AVIS IRSN N° 2021-00020

Objet : EDF – REP – Réacteurs de 1300 MWe – Groupes électrogènes de secours – Ruptures de colliers de supportage du circuit de carburant.

Réf. : Saisine de l'ASN – CODEP-DCN-2012-040076 du 11 mars 2013.

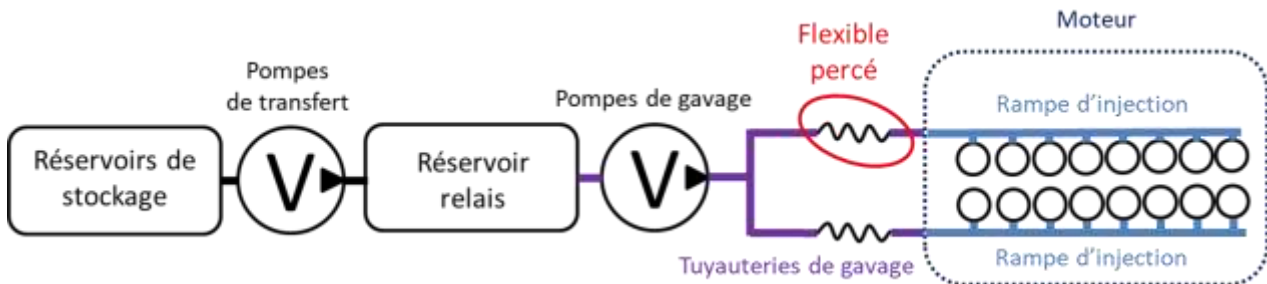
La fuite de carburant résultait du percement du flexible, du fait de frottements répétés contre un massif en béton. C'est la rupture d'un collier de supportage de la tuyauterie directement en amont du flexible qui a causé un déport du flexible jusqu'à le mettre en contact avec le béton.

Le flexible qui a été percé se trouve sur une tuyauterie de gavage, légèrement en amont d'une rampe d'injection, comme illustré ci-dessous.
